7.2 監査廊修正設計

7.2.1 漏水ピットの配置変更

7.2.2 河床部監査廊鉄筋の補強

図- 7.2.7 監査廊掘削後の断層分布を踏まえた監査廊コンクリート補強方針

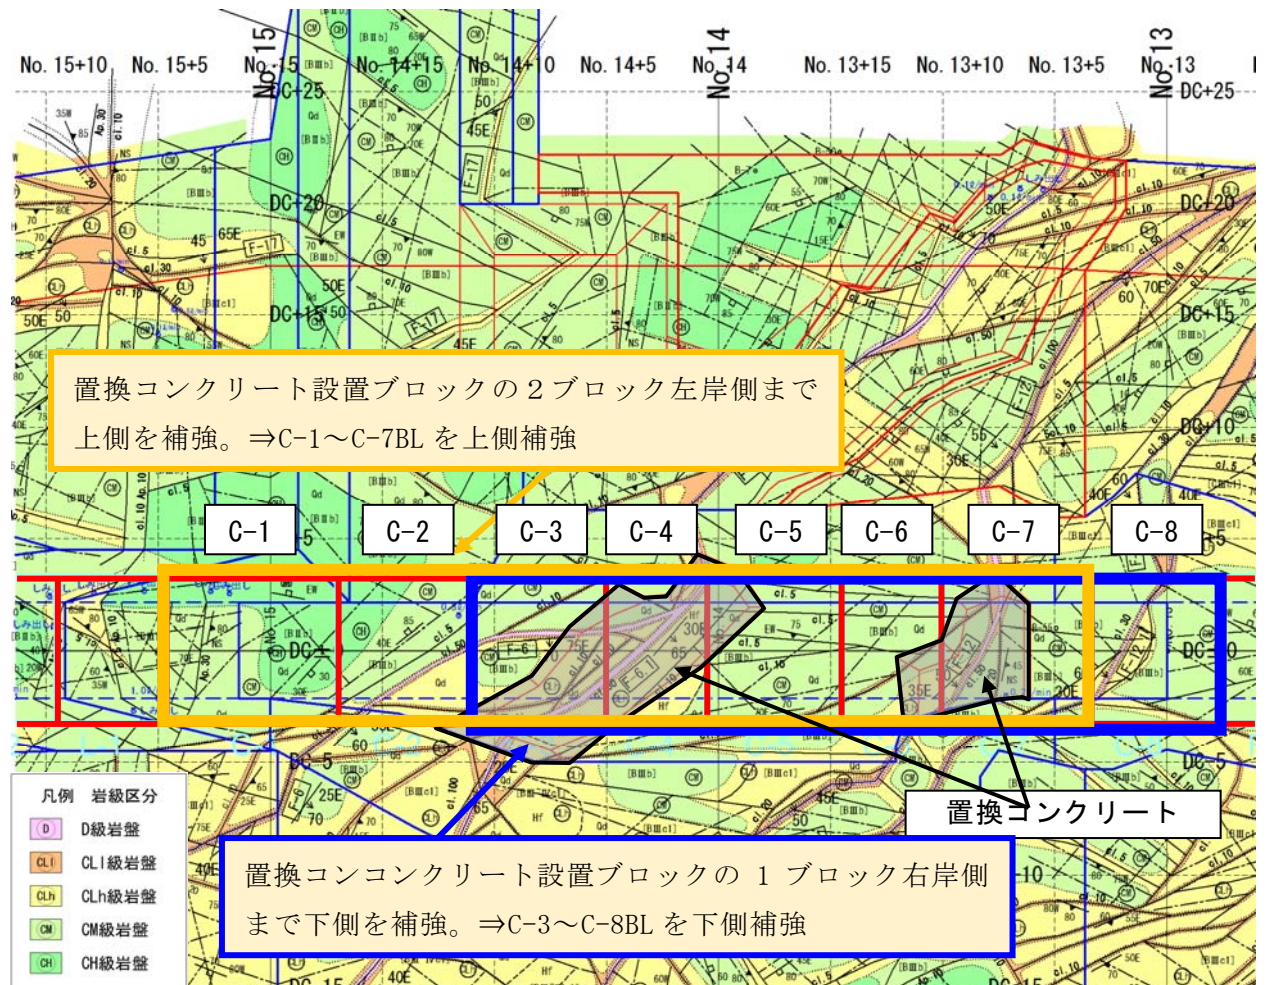
前節の影響範囲を踏まえて、掘削後の断層分布に応じた鉄筋補強範囲の設定を行った。範囲は、F-6.1断層及びF-12断層を対象に、それぞれ、上側は2ブロック左岸側、下側は1ブロック右岸側までとした。

なお、全体工程への影響等を考慮し、発注者との協議の基、監査廊掘削後の岩級分布を確認した上での FEM 解析は実施していないが、監査廊掘削後の断層状況は、断層の傾斜は FEM 解析実施時と同様であり、断層幅は FEM 解析実施時よりも小さいことから、上記設定は十分安全側の設定であると判断される。

監査廊標準配筋図 (3/14) S=1/50 タイプ I (河床部)

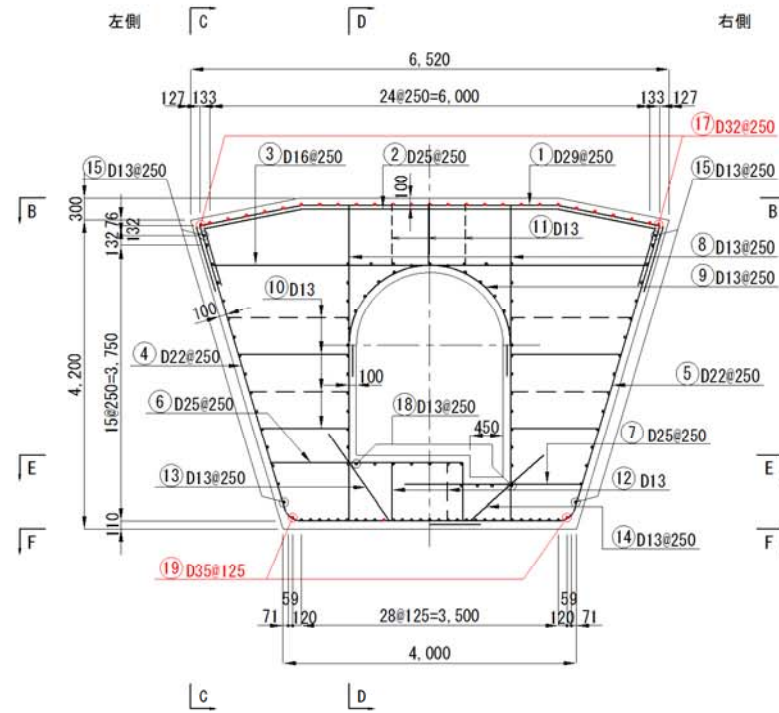
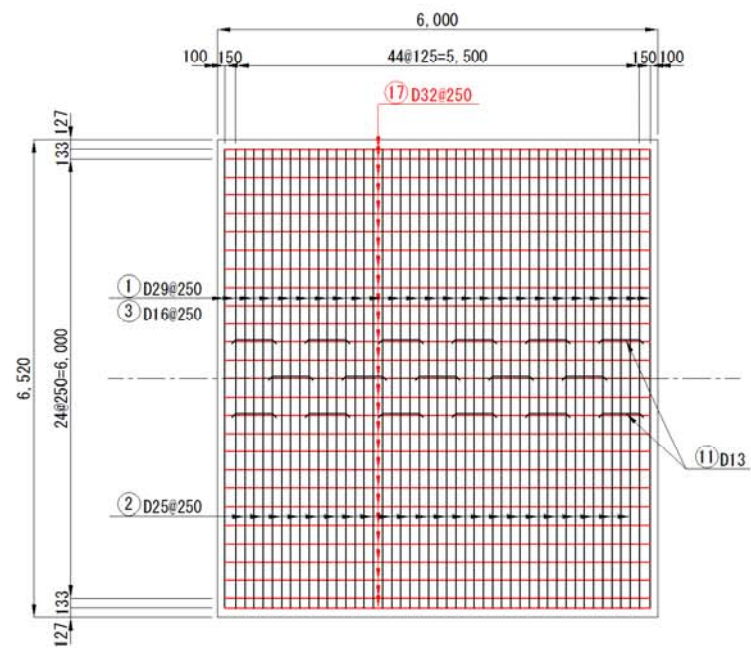
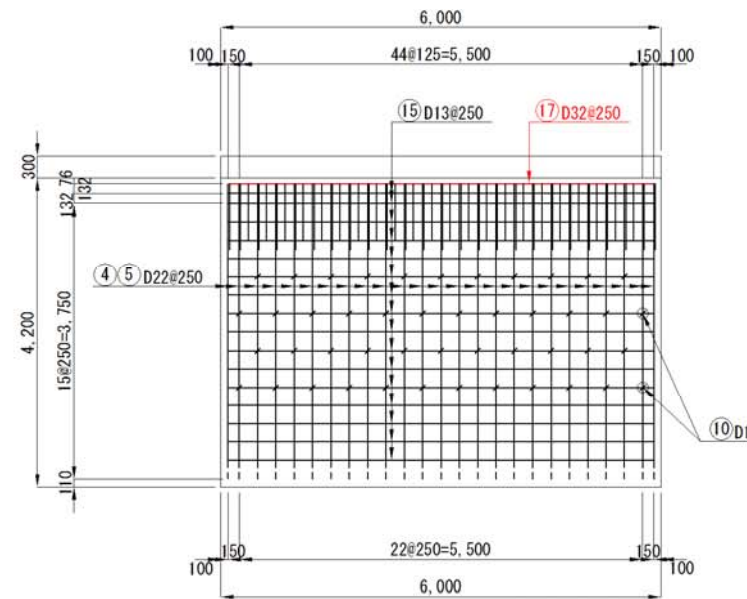
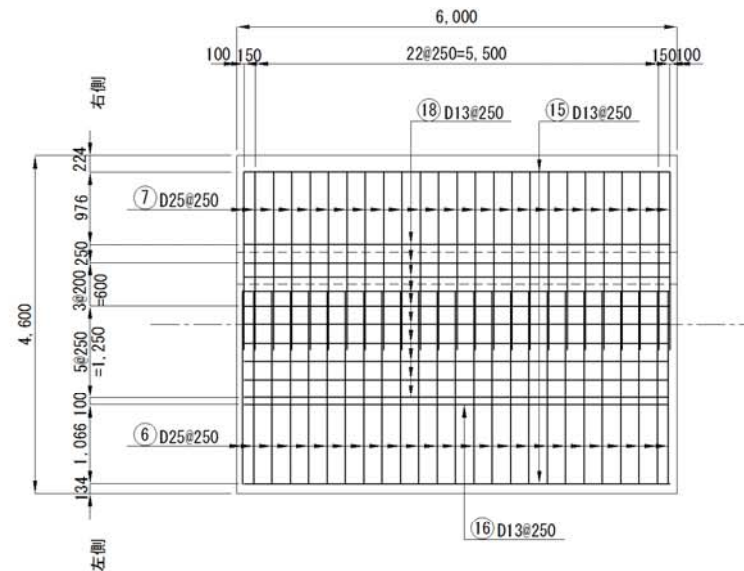
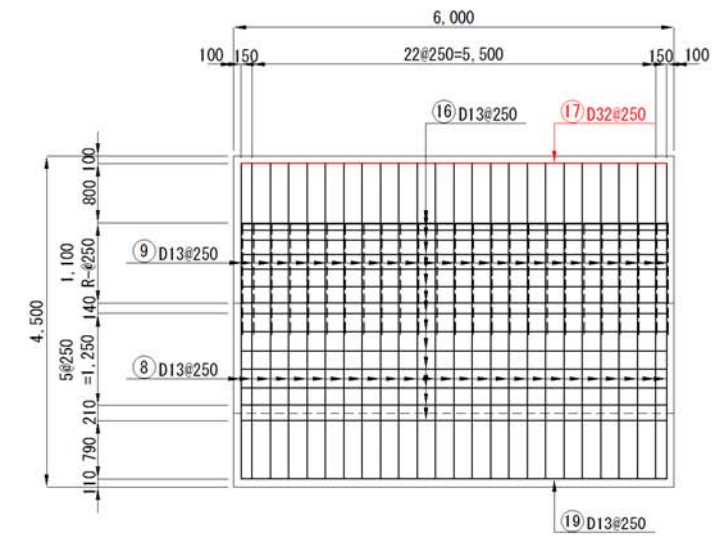
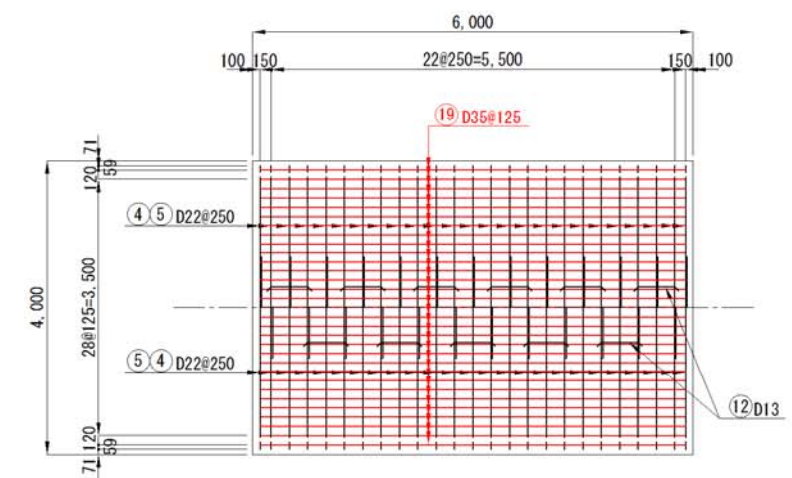
次頁以降に、監査廊配筋変更図（抜粋）を示す。

注意事項
 1. 標準配筋タイプ I (河床部) を、以下のブロックに適用する。
 河床部 : C-3~C-5
